大飯発電所3号炉 高経年化技術評価 審査会合における指摘事項の回答

関西電力株式会社

2021年6月15日

2021年1月21日審査会合における指摘事項は以下のとおり。

3. 高経年化技術評価の取り扱い

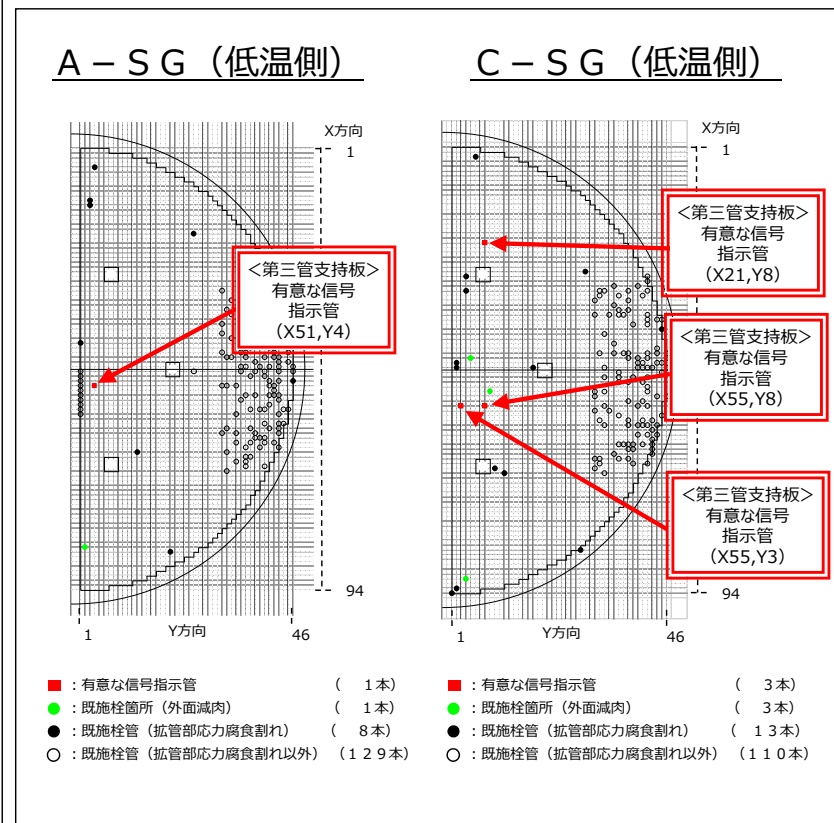
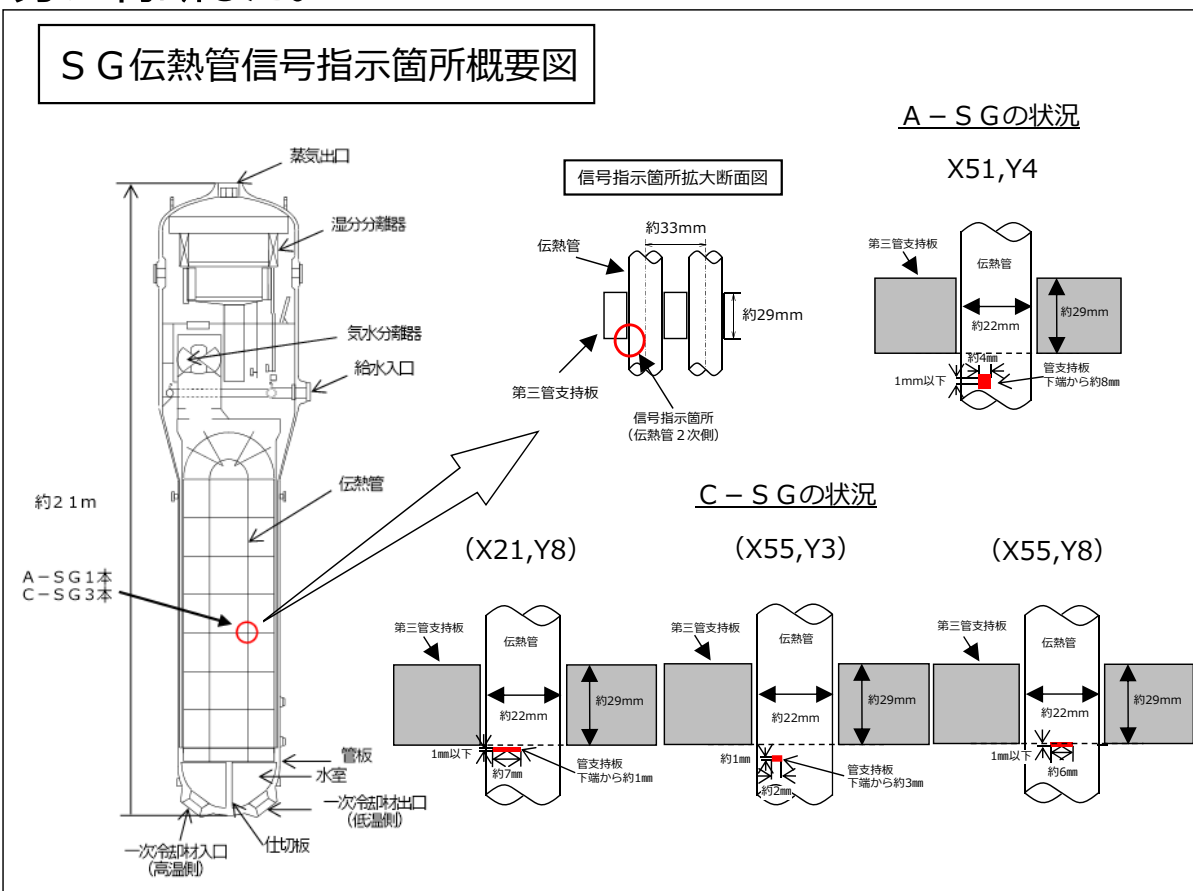
No	指摘事項	回答
① (共通事項)	大飯発電所3号炉 加圧器スプレイ配管の亀裂事象については、別の場で行っている議論も踏まえて、高経年化技術評価としての取り扱いを説明すること。	本日回答 2 ~ 5

- 亀裂発生部位については、第18回定期検査にて取替えを行う計画であり、取替えに際しては初層入熱量が過大とならない全層Tig溶接を採用するため、今後同様の事象が発生する可能性は小さい。
- 当該部の亀裂は特異な事象と判断され、今後も機能の維持は可能であることから、高経年化対策上着目すべき経年劣化事象ではない。
- なお、大飯3号炉で発生した事象は特異であるが、メカニズムが全て明らかになっていないことから、類似性の高い箇所に対しては3定検の間、毎定検検査を実施し、知見拡充や研究結果を踏まえて、対象・頻度を検討し供用期間中検査計画に反映することとしている。
